**MINISTÉRIO DO MEIO AMBIENTE**  
**INSTITUTO BRASILEIRO DO MEIO AMBIENTE E DOS RECURSOS NATURAIS RENOVÁVEIS**  
**Unidade Setorial da Diretoria de Licenciamento Ambiental**

**TERMO DE ABERTURA DE VOLUME**

Assunto: **BR-101 Sul – Florianópolis/SC – Osório/RS – Plantio Compensatório às Espécies Imunes no Rio Grande do Sul – Condicionante Ambiental – ASV – BR-101/RS**

Assunto: **BR-101 Sul – Trecho Florianópolis/SC – Osório/RS**

**2) Recomendação IBAMA para o TAB 3B – Lote 22**

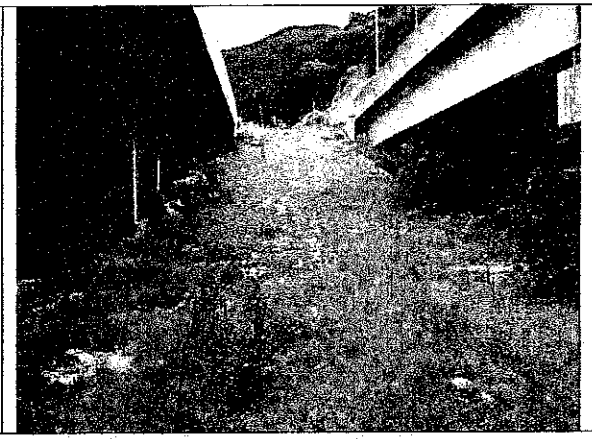
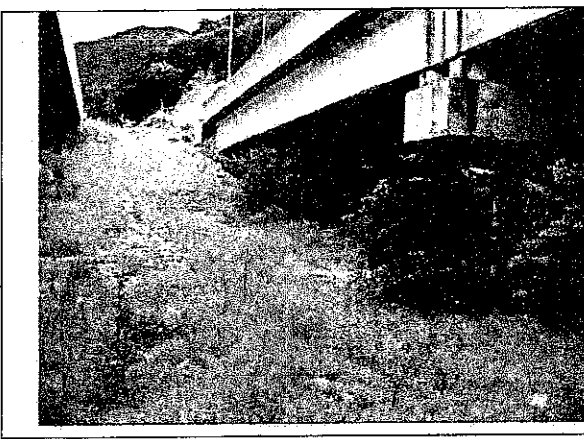
**Recomendações atuais:** I- garantir a acessibilidade e a passagem seca para a fauna em ambas as margens do rio. II- encaminhar relatório fotográfico do local, bem como explicar quais medidas foram efetivamente tomadas para a garantir a passagem seca.

**Posição SR/DNIT/SC quanto a Recomendação I e II:** Trata-se de passagem sob a cabeceira da ponte sobre o rio Maciambu, portanto, condicionada ao regime sazonal de elevação e diminuição do nível de água do rio.

Considerando que as margens direita e esquerda passaram por processos de limpeza e remoção de resíduos de obras após a conclusão das obras de duplicação da nova ponte e de restauração da ponte atual, conforme demonstram os registros fotográficos – margem norte e sul, respectivamente, a SR/DNIT/SC entende que foram realizadas medidas para assegurar a passagem seca.
